**Projectplan
Verenigde Groote en Kleine
Polders**

Projectnummer: 92855

Bijlage 2. Beantwoording Zienswijze dhr. Van de Nes op peilbesluit

Beantwoording zienswijze op ontwerp-
peilbesluit Verenigde Groote en Kleine
Polders

Bijlage 1. Maatregelenkaart

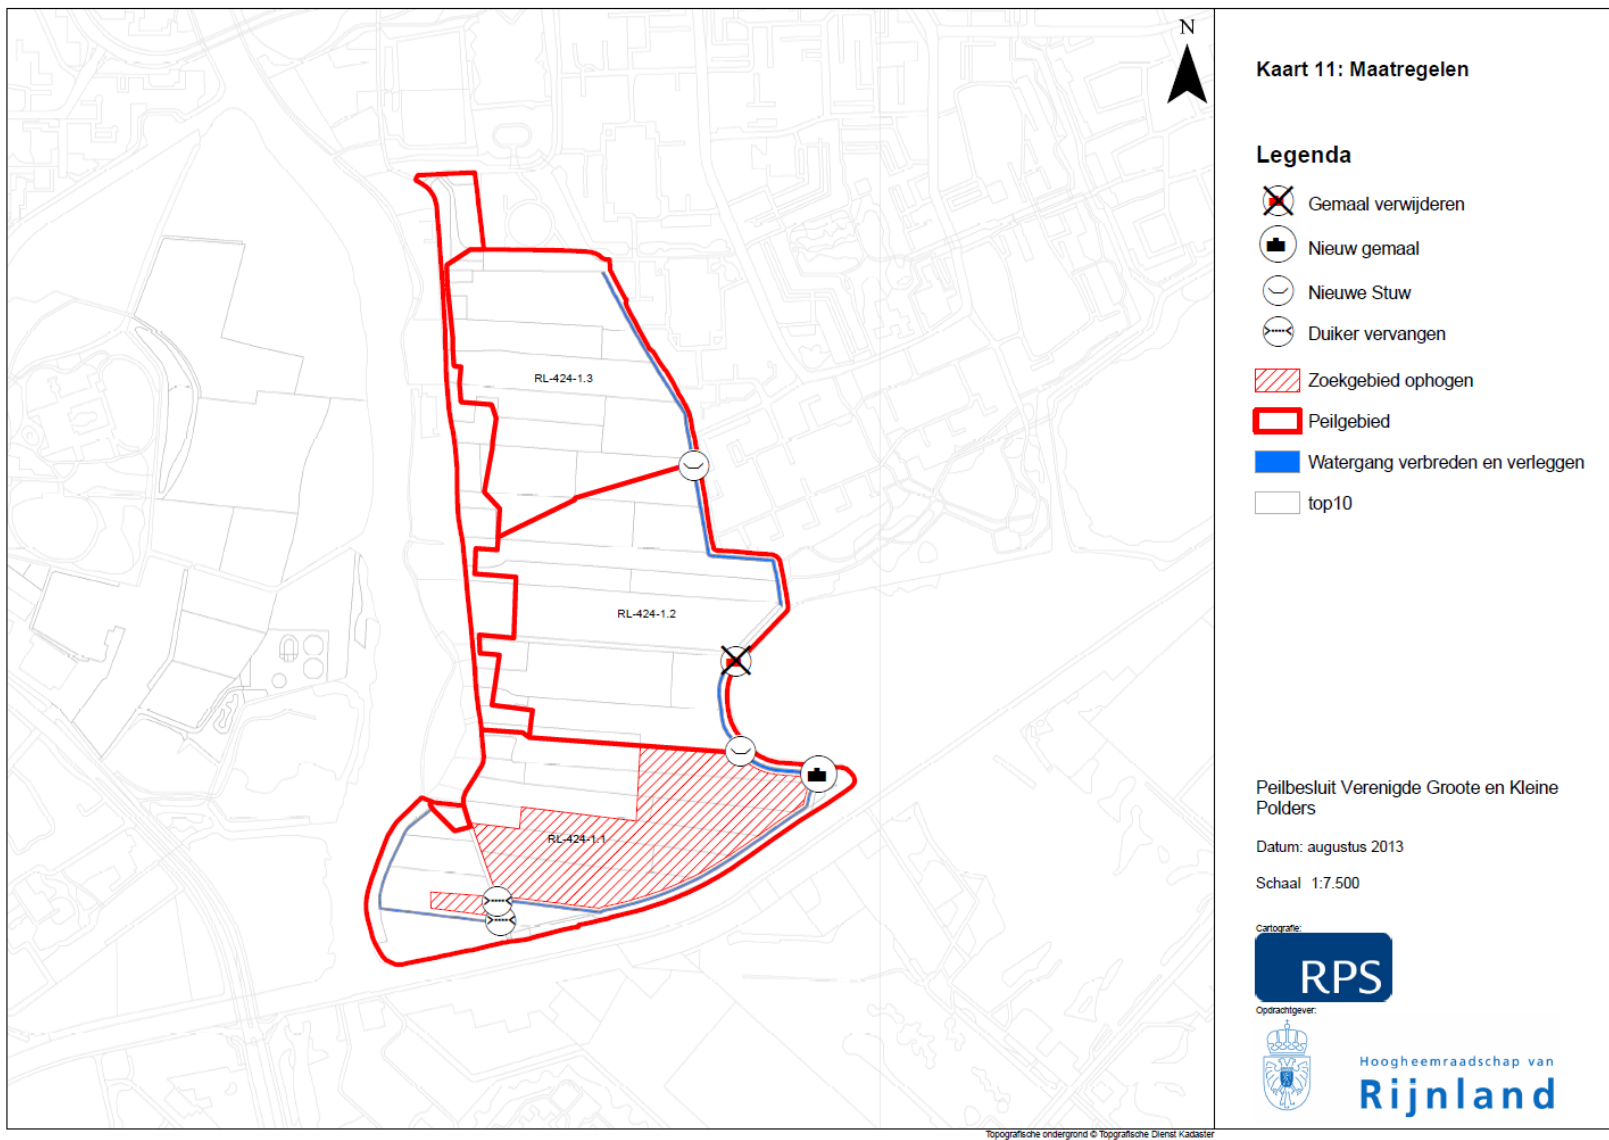
In deze zienswijze wordt erop aangedrongen de benodigde verbreding van de hoofdwatgang aan de zijde van de kering te zoeken, om zo minder weiland verloren te laten gaan. De zorg wordt uitgesproken ten aanzien van het verwijderen van bestaande kunstwerken door de gebruikers/eigenaren.

In deze zienswijze wordt naar voren gebracht dat de benodigde verbreding van de hoofdwatgang aan de zijde van de kering gezocht kan worden, om zo minder weiland verloren te laten gaan. De zorg wordt uitgesproken ten aanzien van het verwijderen van bestaande kunstwerken door de gebruikers/eigenaren. Verder wordt aangegeven dat het ophogen van een aantal percelen in het

In deze zienswijze wordt bezwaar gemaakt tegen de locatie van de stuw tussen peilvak 1.1 en 1.2, deze zou beter bij de duiker onder de Kadijk kunnen worden geplaatst. Verder wordt er bezwaar gemaakt tegen het verbreden en vergraven van de hoofdwatgang ten behoeve van de waterafvoer, wordt een relatie gelegd met het nieuwe gemaal en wordt gevraagd of de hoofdwatgang overal goed wordt benoemd. De schrijver geeft aan economische schade aan zijn bedrijf te verwachten bij uitvoering van het verbreden en vergraven. Tenslotte wordt gesteld dat de beoogde ophoging van percelen niet uit zal komen.

De hoofdwatgang ligt voor een deel langs de regionale keringen van de Ringvaart en de Molenplas. Verbreden in de richting van de kering is niet mogelijk in verband met de stabiliteit van de keringen. Deze keringen worden door Rijnland getoetst en staan op het programma om in 2018 (waar nodig) te worden versterkt. Om dubbel werk te voorkomen is nu al bepaald hoeveel ruimte er nodig is voor de stabiliteit van de keringen. Dit is meegenomen in de locatie van de hoofdwatgang. Langs de keringen moet de hoofdwatgang niet alleen worden verbreed, maar ook worden verschoven. Zo is het ontwerp robuust, ook naar de toekomst toe.

De indeling in peilvakken en daarmee de locatie van de stuwen volgen uit het ontwerp-peilbesluit. Hierin is een afweging gemaakt om met een zo klein mogelijk aantal peilvakken een drooglegging te realiseren die de vigerende agrarische functie overal zo goed mogelijk faciliteert binnen de beperkingen die de veengrond oplegt. Hierbij is de maaiveldhoogte van de percelen het uitgangspunt geweest en is daarnaast gekeken naar de huidige peilen in de polder. Meer informatie hierover is te vinden in de toelichting op het ontwerp-peilbesluit en de beantwoording van uw zienswijze op het ontwerp-peilbesluit (bijlage 2) waarin we de locatie van de stuwen hebben meegenomen.

(waar nodig) te worden versterkt. Om dubbel werk te voorkomen is nu al bepaald hoeveel ruimte er nodig is voor de stabiliteit van de keringen. Dit is meegenomen in de locatie van de hoofdwatgang. Langs de keringen moet de hoofdwatgang niet alleen worden verbreed, maar ook worden verschoven. Zo is het ontwerp robuust, ook naar de toekomst toe. Daarbij hebben we in het ontwerp al de grenzen van de mogelijkheden opgezocht: wanneer de watgang buiten de bestaande kernzone zou moeten worden aangelegd moet deze 15 m worden verschoven in plaats van de maximaal 4 m in het huidige ontwerp.

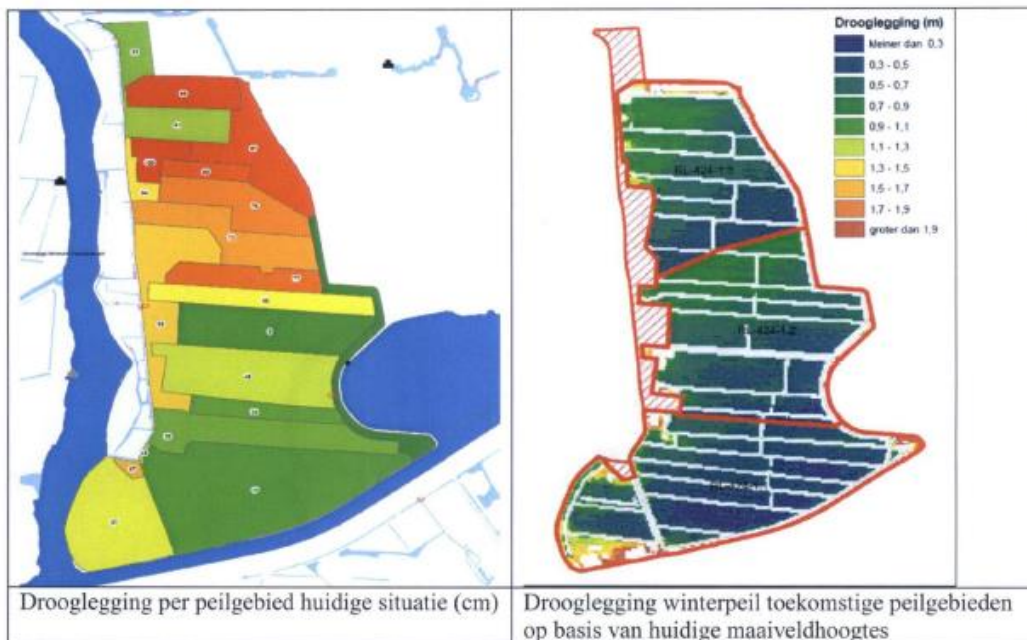
In uw zienswijze geeft u aan dat u het op twee punten niet eens bent met het ontwerp peilbesluit: u vindt de voorgestelde peilvakindeling niet logisch ten opzichte van de hoogteligging in de polder en u bent het niet eens met de voorgestelde waterpeilen. De voorgestelde peilen zouden netto een verkleining van de drooglegging op uw percelen betekenen en het waterbergend vermogen verminderen. U reageert in uw zienswijze ook op de locatie van de nieuwe stuwen. Deze benoemt u als reactie op het projectplan. De locatie van de stuwen is echter gevolg van de peilafweging. We hebben dat punt van uw zienswijze daarom meegenomen als een zienswijze op het ontwerp-peilbesluit. U geeft in overweging de maatregelen te beperken tot een update van het huidige watersysteem waarbij u aangeeft dat naar uw idee in de polders nu een watersysteem is ingericht zoals Rijnlands voorstaat in de beleidsregel voor hellend gebied en op perceelniveau met maatwerk een goede drooglegging wordt gerealiseerd. U geeft aan bereid te zijn het watersysteem op uw percelen zelf te onderhouden. Tenslotte geeft u aan zich niet te kunnen vinden in het gestelde draagvlak voor het ontwerp-peilbesluit.

Door de voorgestelde drie peilvakken in te richten kan een robuust watersysteem worden gecreëerd met een drooglegging die past bij de combinatie van veenweidegebied met een agrarische functie. Dit betekent een gemiddelde drooglegging van 50 cm bij zomerpeil en 60 cm bij winterpeil. In de voorgestelde maatregelen tegen wateroverlast worden de laagste delen opgehoogd tot -2,15m NAP, waardoor de drooglegging minimaal 30 cm bij zomerpeil en 40 cm bij winterpeil wordt. In de huidige praktijk varieert de drooglegging zowel ruimtelijk, als in de tijd. Op basis van ingemeten stuwhoogtes en waterpeilen is een goede inschatting gemaakt van de huidige drooglegging in de polder. In het zuidelijk deel van de polder is deze drooglegging erg klein, variërend van 50 cm tot 20 cm. De voorgestelde peilen en bijbehorende drooglegging zijn geen verslechtering ten opzichte van de huidige situatie, zoals ook te zien in onderstaande figuren.
